FLAYOSC

Exposé des motifs Modification Simplifiée n°1

Approbation du PLU : DCM du 19 octobre 2017

Prescription de la modification simplifiée n°1 du PLU : arrêté n°2018/001 du 13 février 2018

3.4 Modification des schémas des articles 10 (calcul de la hauteur)

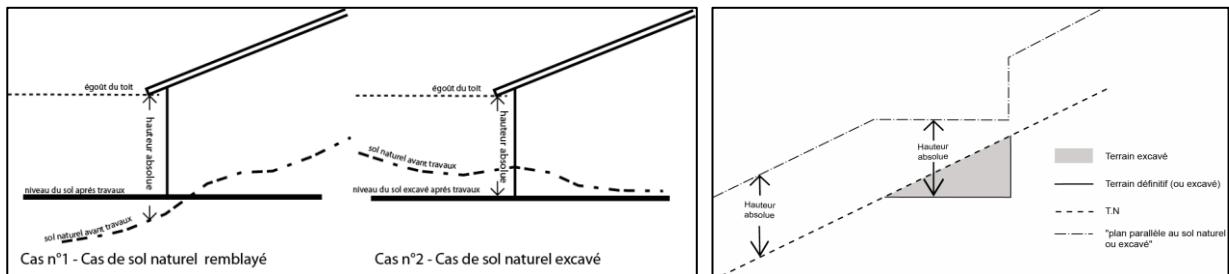
JUSTIFICATION : Un schéma explicatif du calcul de la hauteur figurant aux articles 10 des zones du PLU approuvé, n'apparaît pas lors de l'impression papier du document alors qu'il apparaît en version informatique (word et pdf).

La présente procédure vise à corriger cette erreur matérielle. Les pages suivantes sont donc corrigées afin d'y rajouter le schéma manquant ci-dessous :

Pages du règlement :	Zone concernée par l'erreur matérielle	
Page 21	Zone Ua	Article 10 : schéma manquant rajouté
Page 33	Zone Ub	
Page 43	Zone Uc	
Page 53	Zone Ud	
Page 63	Zone Ue	
Page 83	Zone 1AUb	
Page 91	Zone 1AUC	
Page 103	Zone A	
Page 113	STECAL Ah	
Page 123	STECAL Ae	
Page 135	Zone N	
Page 145	STECAL Ne	
Page 154	STECAL Nt	
Page 162	STECAL No

Cette correction fait suite à la demande du Préfet dans son recours gracieux.

5 Modification de la liste du patrimoine - document n° 4-1-5

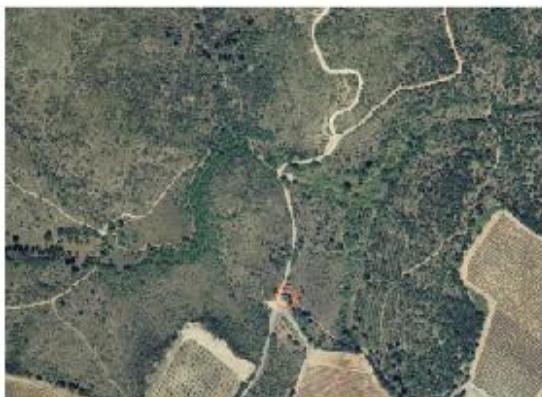
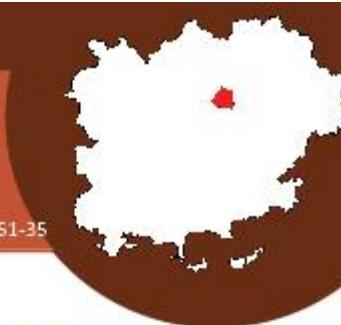
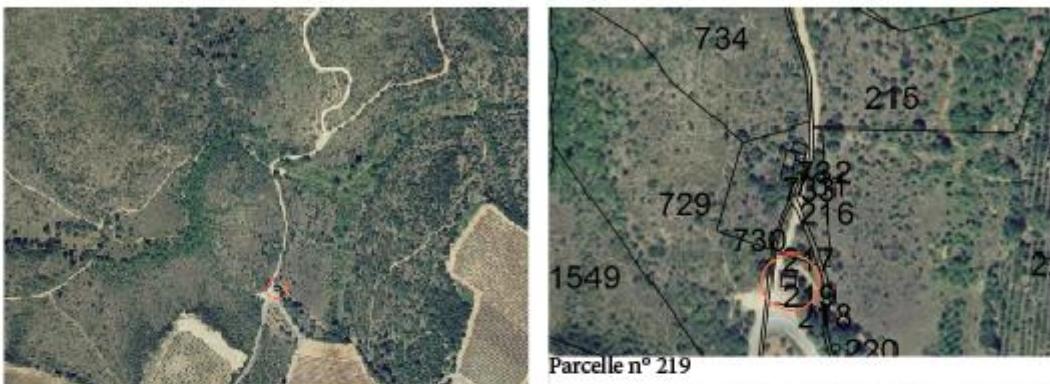
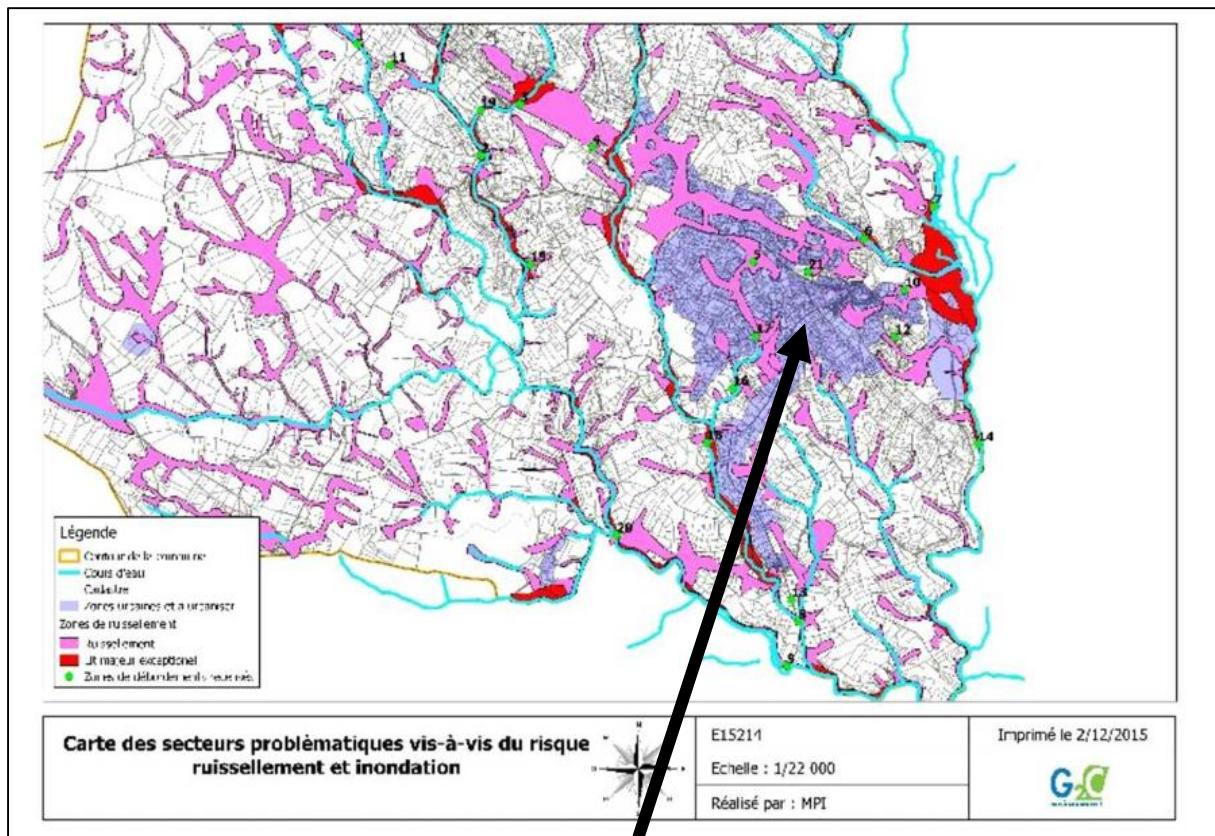
Bâtiment pouvant faire l'objet d'une restauration.
Bâtiment pouvant faire l'objet d'un changement de destination. R. 151-35

Destination: logement, hébergement touristique

JUSTIFICATION : erreur matérielle : complément à apporter dans le titre. Cette correction fait suite à la demande du Préfet dans son recours gracieux.

Carte de la page 118 des annexes générales du PLU modifié :

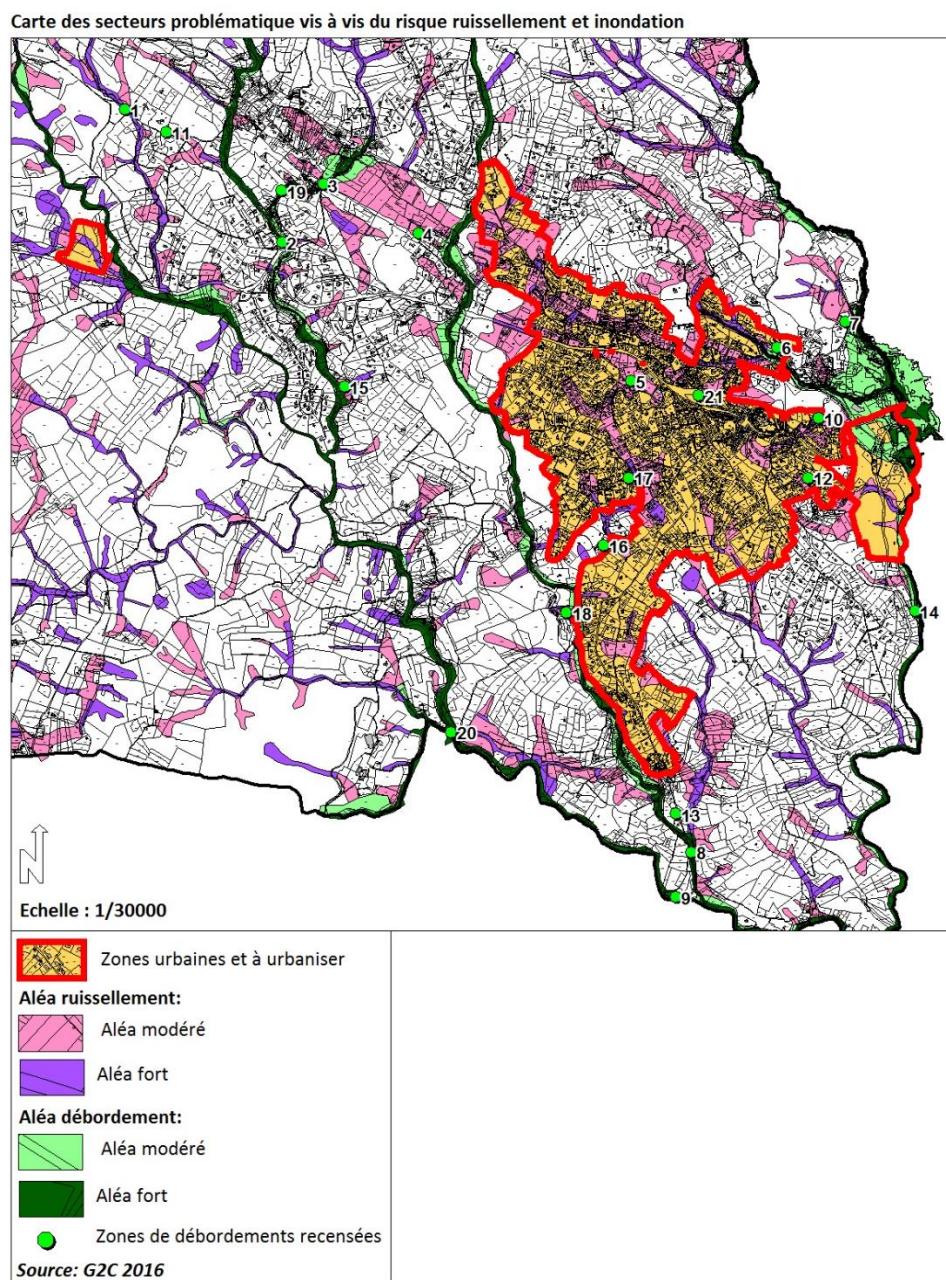
Erreur matérielle : l'aplat mauve correspondant aux zones urbaines et à urbanisées ne correspond pas aux zones urbaines et à urbanisées du PLU approuvé en octobre 2017.

JUSTIFICATION : en légende, l'aplat mauve doit correspondre aux zones urbaines et à urbaniser. La carte insérée dans les annexes du PLU approuvé date du 21/12/2015 (la date figure dans le cartouche de la carte). Les données de 2015 n'étaient que provisoires : le PADD ayant été débattu en conseil municipal en juillet 2016, et le zonage ayant été finalisé au PLU arrêté de janvier 2017, puis définitivement validé au PLU approuvé d'octobre 2017. En conséquence l'aplat mauve ne correspond pas aux zones urbaines et à urbaniser du PLU approuvé d'octobre 2017. Il convient donc de rectifier la carte en y incorporant l'enveloppe urbaine et à urbaniser approuvée. Cette correction ne change en rien la légende de la carte ni l'analyse effectuée.

Cette correction fait suite à la demande du Préfet dans son recours gracieux.
